Technische Mitteilung / technical information(service bulletin)

Nummer / No. FK9/FK12/FK14 #01-2007 electric fuel pump Facet

Betreff / relating: Austausch Kraftstoffpumpe Typ Facet POSI-FLO / Exchange of fuel pump type Facet POSI-FLO

pump type Facet POSI-FLO

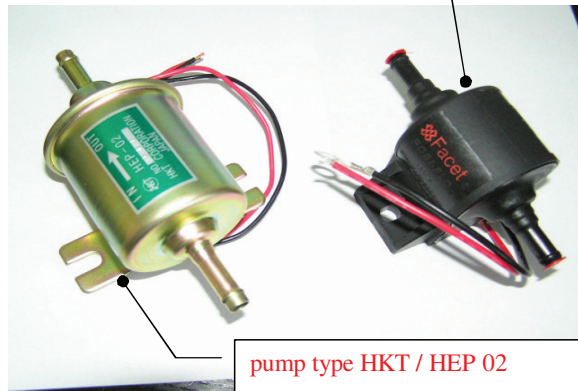
Neben Ausfällen der Zusatzpumpe ist es auch in einem Fall zum Schmoren der Stromversorgung am Pumpenanschluß gekommen.
Die Pumpe Typ Facet POSI-FLO soll daher nicht weiter in Betrieb genommen werden. Obwohl der Motorenhersteller Rotax eine Zusatzpumpe nicht verbindlich vorschreibt, soll die Pumpe durch den Typ HKT / HEP 02 ersetzt werden.

In one case it has been reported that the electric connection at the fuel pump was melted during operation. So the fuel pump type Facet POSI-FLO should no longer be used. Despite engine manufacturer Rotax doesn't require an additional fuel pump the system should be exchanged against pump type HKT / HEP 02

pump type HKT / HEP 02

fuel pump position on type FK9

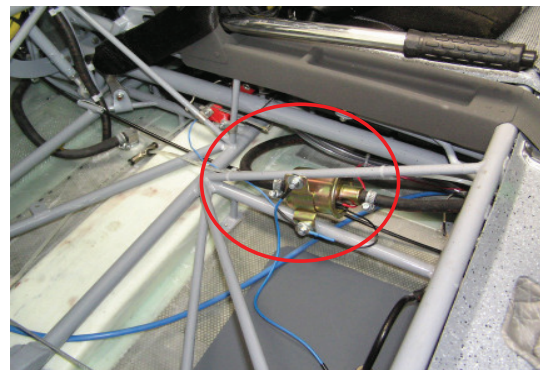
Es ist zu prüfen, welcher Pumpentyp eingebaut ist.

It has to be checked which pump type is used in specific aircraft.

Der Pumpentyp HKT / HEP 02 besitzt identische Anschlußflansche und kann so ohne Änderungen der Aufnahmen gegen den Typ Facet POSI-FLO ausgetauscht werden

The type HKT / HEP 02 has identic adaption plates and so can be replaced against Facet POSI-FLO
